INFORME DE HITO DE CONTROL
N° 101-2023-OCI/0262-SCC

EJECUCIÓN DE LA OBRA “REPARACION DE
RESERVORIO; EN EL (LA) R-256 Y R-257 UBICADOS EN
LAS TORRES DE LIMATAMBO EN EL DISTRITO DE SAN
BORJA, PROVINCIA LIMA, DEPARTAMENTO LIMA”, CUI
2458123

HITO DE CONTROL N° 3 – AVANCE DE EJECUCIÓN
CONTRACTUAL DE OBRA A OCTUBRE DE 2023

Imágenes n.º 6 y 7
Cisterna de Rebombeo CR-148 – Impulsión a Reservorio R-257 (Exterior)

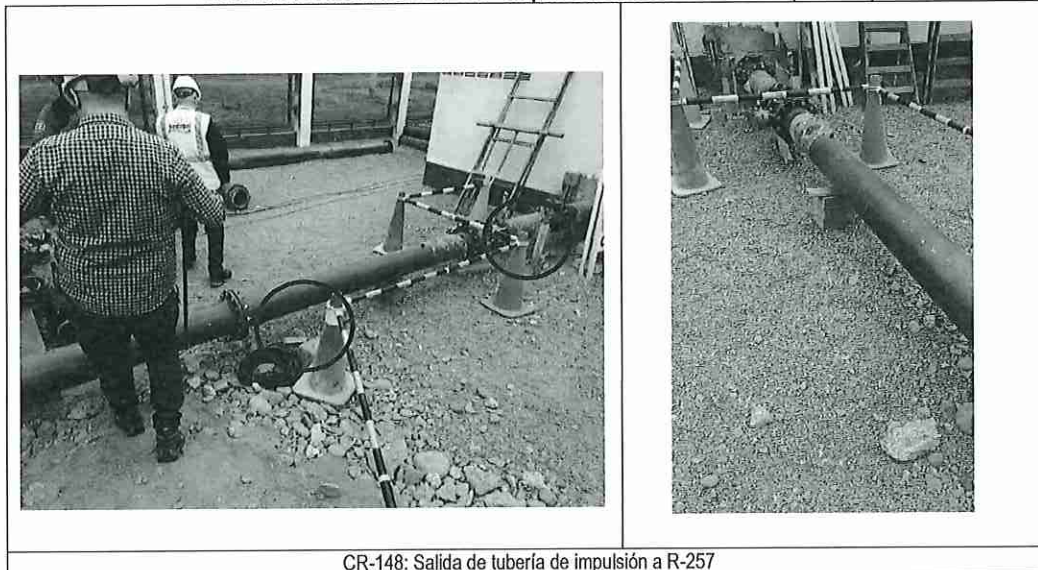
(*) En las imágenes n.ºs 4 y 6 se muestra, en círculo rojo, la falta de dados de concreto
Fuente: Expediente Técnico – Plano EE-CIS-02 y Fotos visita de inspección

Imagen n.º 8
Cisterna de Rebombeo CR-148 – Árbol Hidráulico Impulsión a Reservorio R-257

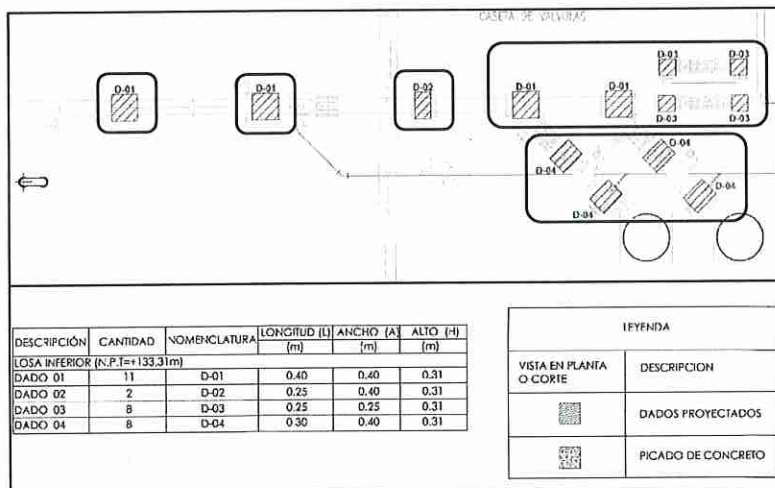
En la imagen n.º 8, que muestra una parte del plano EE-CIS-02, se observa los tipos, cantidad y ubicación de los dados de concreto, elementos que sirven de soporte del árbol hidráulico del sistema de impulsión al reservorio R-257. Por lo que, se advierte que sólo se ejecutaron 7 dados de concreto de los 13 dados proyectados, conforme se muestra en el siguiente resumen:

Cuadro n.º 2
Cisterna de Rebombeo CR-148 – Impulsión a Reservorio R-257

TIPO	CANTIDAD	EJECUTADOS (*)
Dado 01	4	2
Dado 02	1	1
Dado 03	4	4
Dado 04	4	0
Total	13	7

Sin embargo, de lo verificado en la inspección de obra, se advierte que solo se han ejecutado siete (7) de los trece (13) dados de concreto considerados en los planos del árbol hidráulico del sistema de impulsión del Reservoirio R-257, sistema que se encuentra ubicado en la Cisterna de Rebombeo CR-148, por lo que se infiere que no se ha concluido con la ejecución total de las partidas descritas en el párrafo precedente.

Imagen n.º 15 y 16
Lámparas de emergencia cisterna CR-148

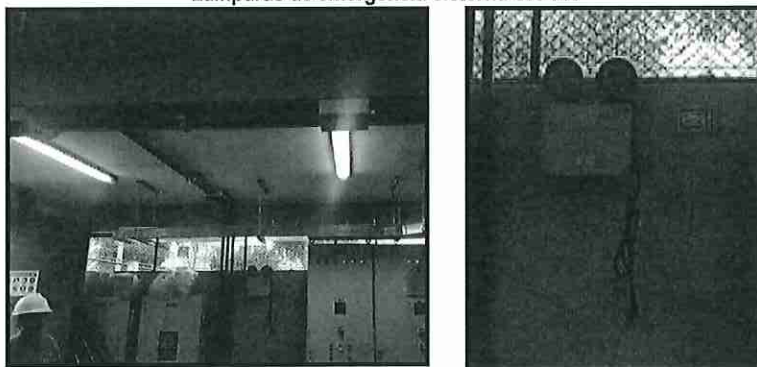
De la visita de inspección del 06 de noviembre del 2023 a la ejecución de la obra⁶ y de la revisión del expediente técnico de la obra⁷, se observó el tipo de alimentación y cable de conexión de los artefactos de iluminación de emergencia del Reservorio R-257, y de la caseta donde se ubica la cisterna de rebombeo CR-148.

En la citada norma se establecen las condiciones de "permanente" de las conexiones eléctricas para estas luminarias, o tener una provisión para prevenir toda desconexión accidental, o una advertencia para impedir la desconexión accidental, lo cual no se ha observado en las luminarias colocadas en la cisterna CR-148 y el reservorio R-257.

Imágenes n.º 17 y 18
Detalles en planos de Lampara de Emergencia

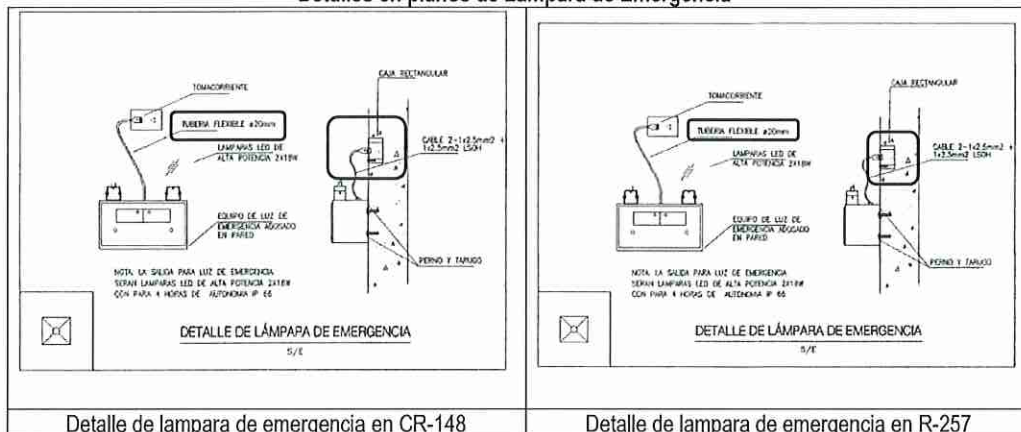
Al respecto, en ambos planos se observa que la caja rectangular, donde se instala el tomacorriente al cual se conectará la luminaria de emergencia, está empotrada a la pared, no obstante, en los mismos planos se verifica que los circuitos (ductos o tuberías) para alumbrado de emergencia son “adosados” a la pared:

Por lo que existe una contradicción entre el detalle de la conexión (empotrada) de la luminaria de emergencia, y la descripción en la Leyenda de los ductos del circuito de la mencionada luminaria (adosada) de los citados planos de instalaciones eléctricas. Además, el detalle de la mencionada luminaria indica la colocación de una tubería flexible de diámetro 20 mm para el cordón de conexión al tomacorriente, elemento que no se observó en la visita de inspección.
